## 改善箇所説明図

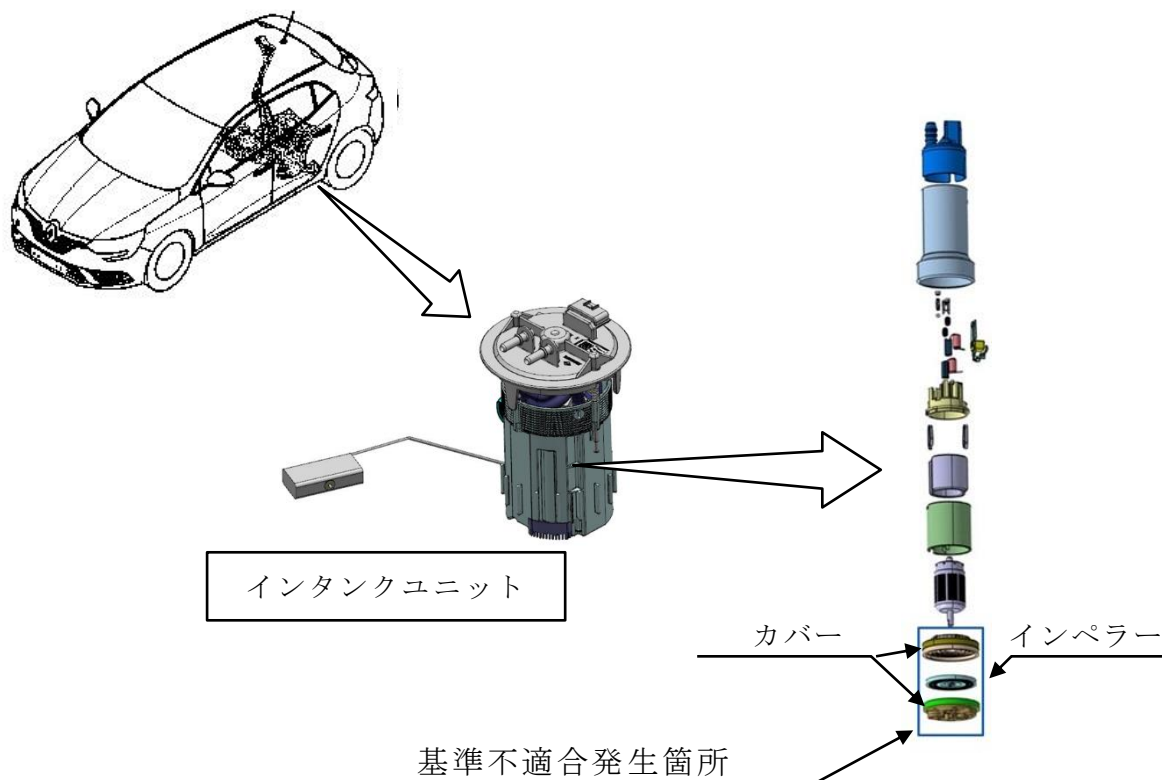
注:  は交換する部品を示す

燃料ポンプのインタンクユニットにおいて、インペラーの材質の選定が不適切なため燃料の温度が上昇したときにインペラーが変形することや、製造工程が不適切なためポンプ作動部内への異物混入することがある。そのため、燃料ポンプが作動不良となり、最悪の場合、走行中にエンジンが停止し再始動できないおそれがある。

全車両、インタンクユニットを対策品に交換する。

右後席ドア下側のヒンジ固定ナットに白色ペイントを塗布する。
